Cambio materiale della superficie di rotolamento

Rullo tenditore RT 56630 motori Citroen, Fiat, Lancia, Peugeot

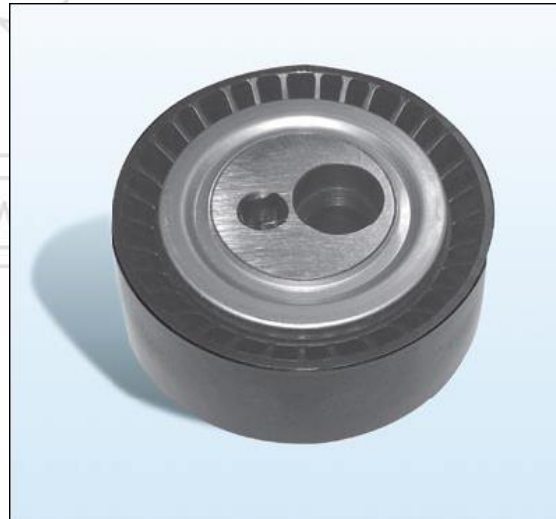
In virtù del continuo sviluppo dei cuscinetti e tendicinghia Ruville, la superficie di scorrimento del rullo tenditore RT 56630 è stata cambiata da metallo a plastica.

La modifica tecnica provoca una riduzione di peso.

Tutte le altre caratteristiche tecniche rimangono invariate.
